**Informe Consolidado de Solicitud de Aclaraciones, Rectificaciones y/o Ampliaciones Complementario a la Declaración de Impacto Ambiental del Proyecto "Proyecto Habitacional Hacienda Quilicura"**

Nombre del Titular : INMOBILIARIA CIRCULAR SPA  
Nombre del Representante Legal : Sebastián Antonio Hube Ginestar  
Hector Correa Pereira  
Dirección : Apoquindo 3200 piso 2, Las Condes

El presente Informe Consolidado de Solicitud de Aclaraciones, Rectificaciones o Ampliaciones a la Declaración de Impacto Ambiental del proyecto "Proyecto Habitacional Hacienda Quilicura", contiene las observaciones generadas en virtud de la revisión de la Adenda.

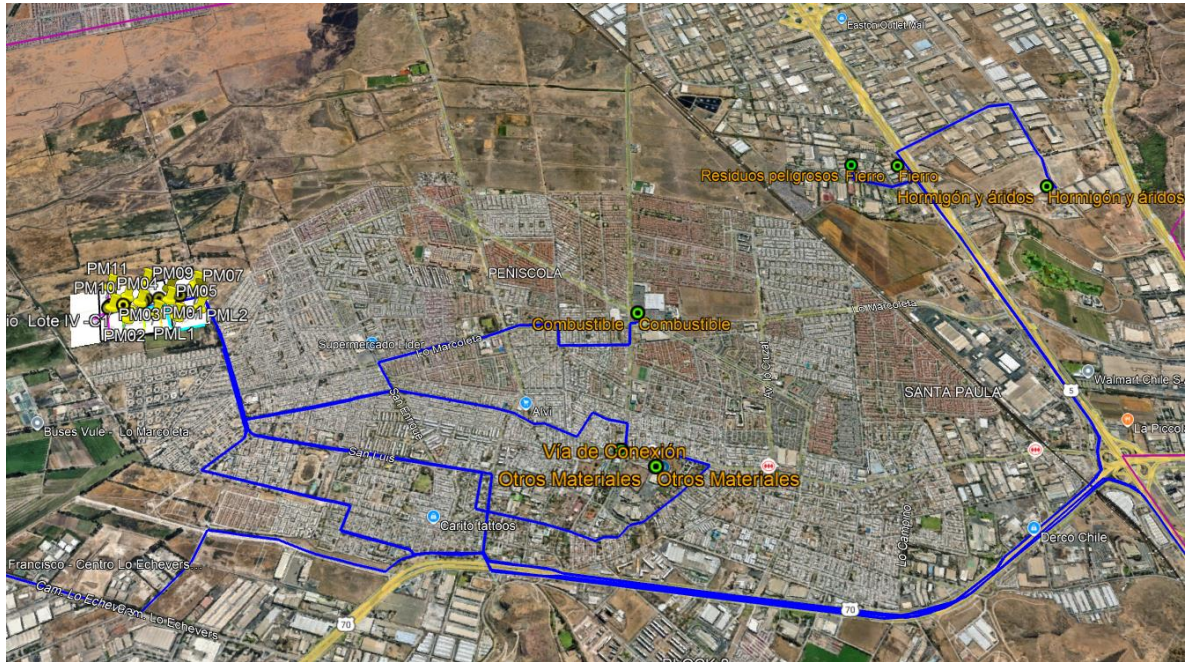
- 1.17 De acuerdo con lo indicado en la respuesta 1.36 g) de la Adenda, se solicita al titular indicar la ubicación de los estacionamientos mencionados, por medio de imagen y formato kmz.

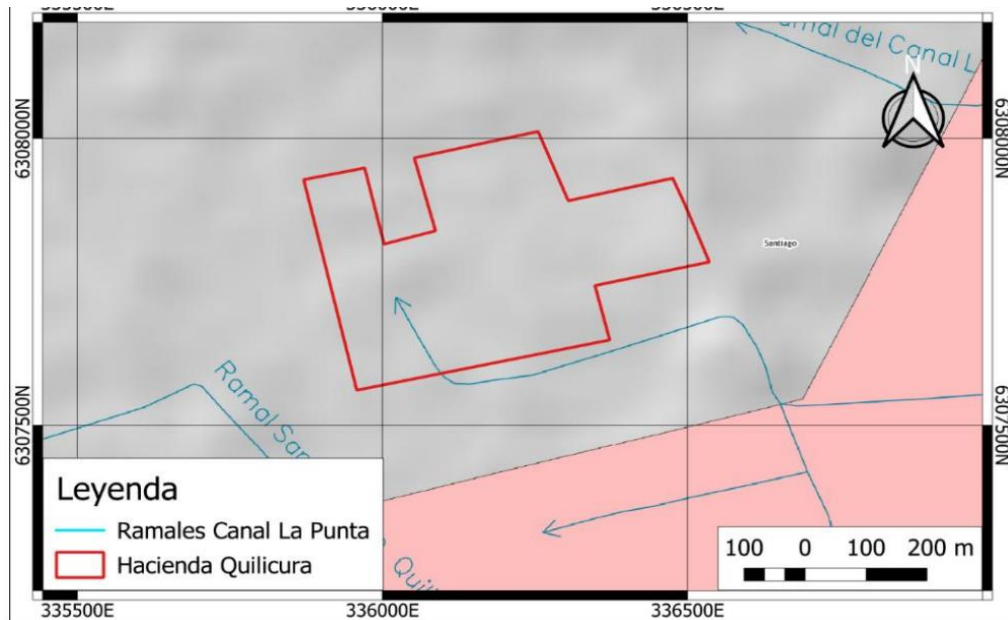
- 4.1 De acuerdo con lo indicado en el archivo kmz “Hacienda Quilicura” de la carpeta “Análisis aplicabilidad PAS 156, 157, 158”, del anexo 3.7 del anexo “Anexo N°3. Estudio de Especialidad -3” de la Adenda, se muestra el “ramal terminal canal La Punta” y “acequia de riego interior”:

Imagen no coincidente con la figura 58 de la Adenda, en la cual se indica que se muestran canales ramal La punta:

Por lo que se solicita al Titular aclarar y/o corregir.

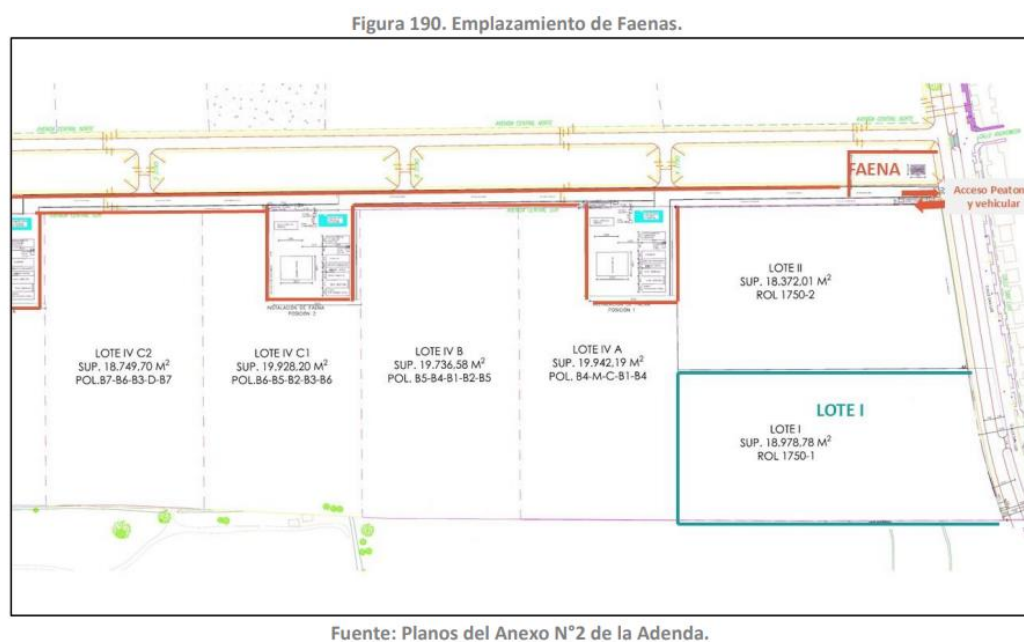
- 4.18 De acuerdo con lo indicado en la respuesta 4.71 de la Adenda se solicita al Titular indicar los niveles de ruido a generar en los distintos escenarios para los receptores de fauna establecidos comparando con los niveles de ruido establecidos en la tabla 2 del “Criterio de evaluación en el SEIA: Evaluación de impactos por ruido sobre la fauna nativa” (SEA, 2023) actualizando el art 6) del literal e) del RSEIA.
